改善箇所説明図

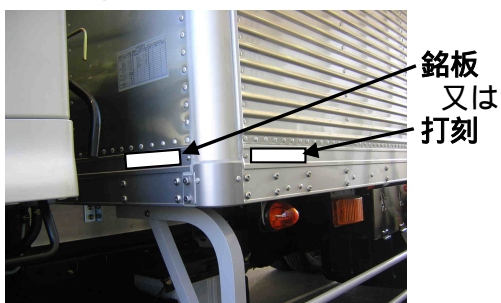
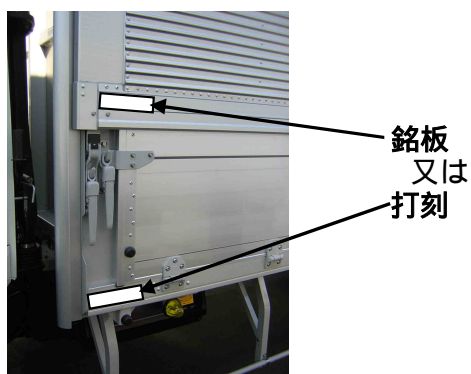
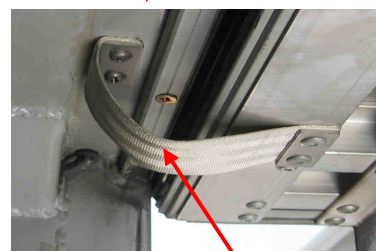
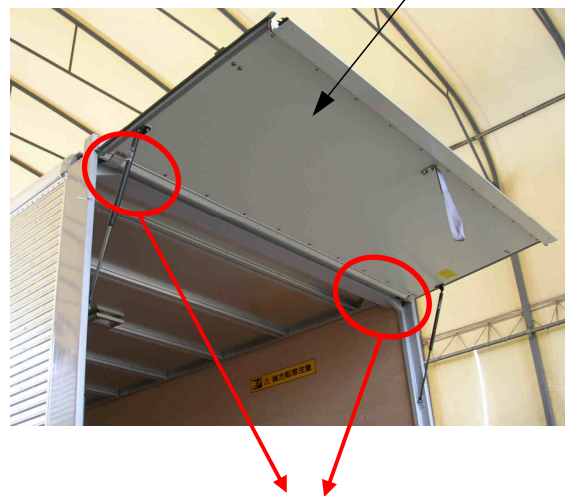
不具合発生箇所

車両後部に取付けられた上部はね上げドアの取付部構造が不適切なため、ドア上縁の樹脂製ヒンジが大気のおゾン、紫外線等により劣化し破断すると、ドア開放時にドアが外れ落下して、作業者に危害を加えるおそれがある。

改善の内容

全車両、はね上げドアに安全ベルトを左右に取付ける。又、当該ヒンジを点検し、明らかに亀裂が生じているヒンジは新品に交換する。
